**AVIS RELATIF À LA PROTECTION
CONTRE LES EVENTUELS EFFETS NOCIFS ET NUISANCES
PROVOQUÉS PAR LES RAYONNEMENTS NON IONISANTS
GÉNÉRÉS PAR DES ANTENNES ÉMETTRICES STATIONNAIRES**

Commune : HABAY - Exploitant : CITYMESH

Référence exploitant : LX06312_A

Rapport n° 1606 / 2025

Figure 1 : Vue en plan des lieux de séjour et des points de contrôle

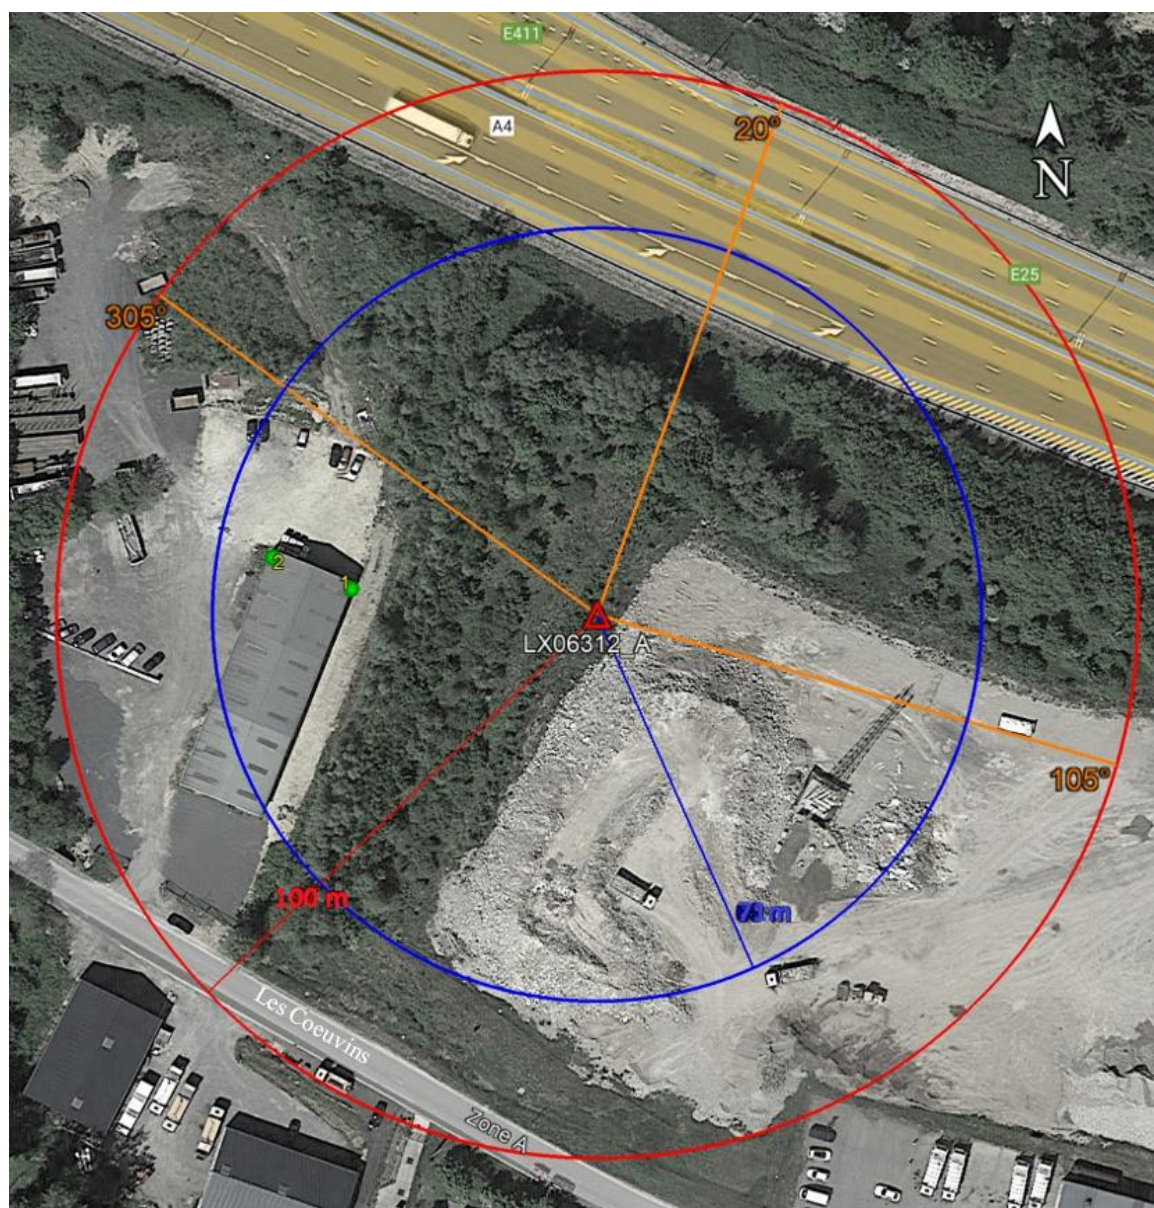
N° point de contrôle	LS	Atténuation (dB)	Indice d'exposition relatif à la limite par installation IE_i
2	LS1	3,0	0,014
1	LS1	3,0	0,012

En ce qui concerne les antennes de l'installation mentionnées dans le tableau 1, la distance maximale à laquelle la limite pourrait être atteinte, à l'extérieur, est égale à 100,4 m. S'il n'y a pas de LS à une distance inférieure, les antennes respectent forcément la limite d'immission.

Dans le cas des LS situés à l'intérieur des bâtiments, une atténuation d'obstacle est prise en compte et il en résulte que la distance maximale à laquelle la limite pourrait être atteinte se réduit à 71,7 m.

Les résultats de l'évaluation décrite au paragraphe 4 indiquent que les antennes émettrices stationnaires de l'installation faisant l'objet du présent avis ne produisent pas, dans un lieu de séjour, un rayonnement électromagnétique maximum supérieur aux limites fixées à l'article 4 du décret.

Figure 2 : Vue en plan des installations d'antennes dans un rayon de 300 mètres autour de l'installation faisant l'objet de la demande d'avis

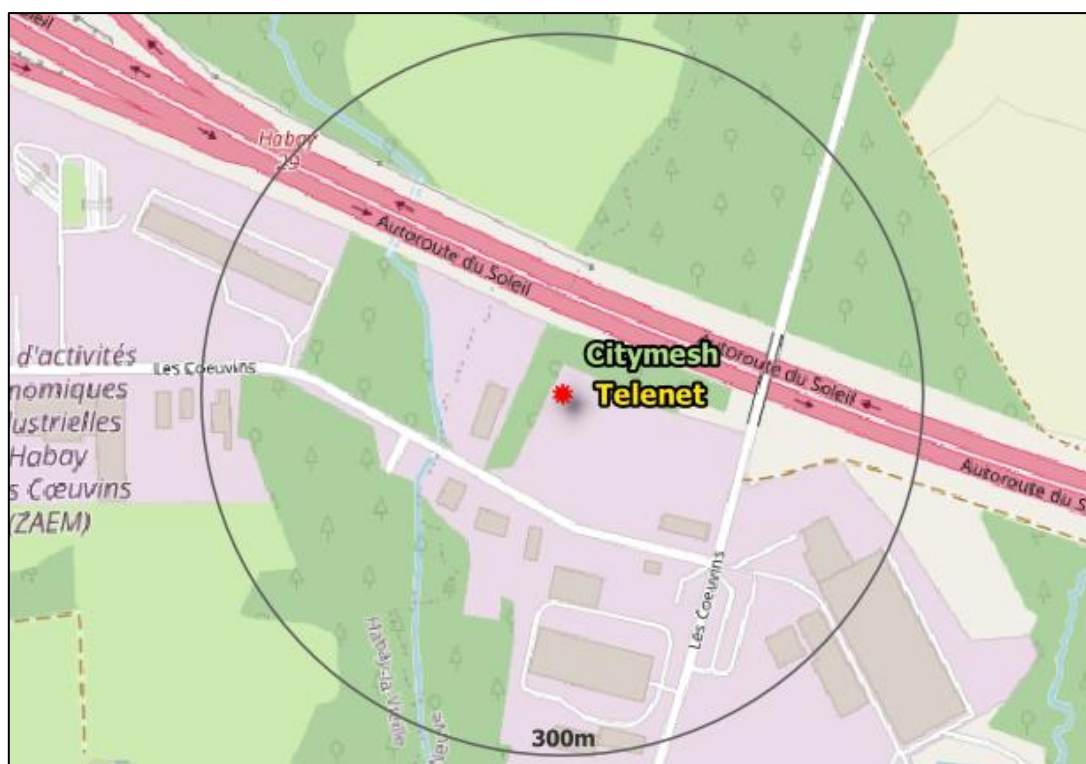
Le plan en projection verticale de la figure 2 indique la localisation des installations d'antennes émettrices stationnaires visées par le décret et situées dans un rayon de 300 mètres autour de l'installation référencée dans le paragraphe 2 et localisée au centre du cercle. Les données de localisation de ces antennes et les avis correspondant sont accessibles via le cadastre en ligne des antennes émettrices stationnaires⁸. Les installations prises en compte dans l'évaluation du respect de la limite cumulative sont les installations d'antennes émettrices déclarées en service par l'exploitant à la date du présent avis, à l'exception de l'installation référencée dans le paragraphe 2 et éventuellement d'autres installations ayant fait l'objet d'une demande d'avis à la même date et qui sont situées à l'intérieur de la zone de 300 mètres de rayon.

Compte tenu des considérations ci-dessus, il apparaît que l'intensité du rayonnement électromagnétique généré, dans les lieux de séjour situés dans un rayon de 300 mètres autour de l'installation référencée dans le paragraphe 2, par l'ensemble des antennes émettrices stationnaires de l'ensemble des exploitants du même site d'antennes émettrices stationnaires respecte la limite fixée à l'article 4, § 2 du décret.
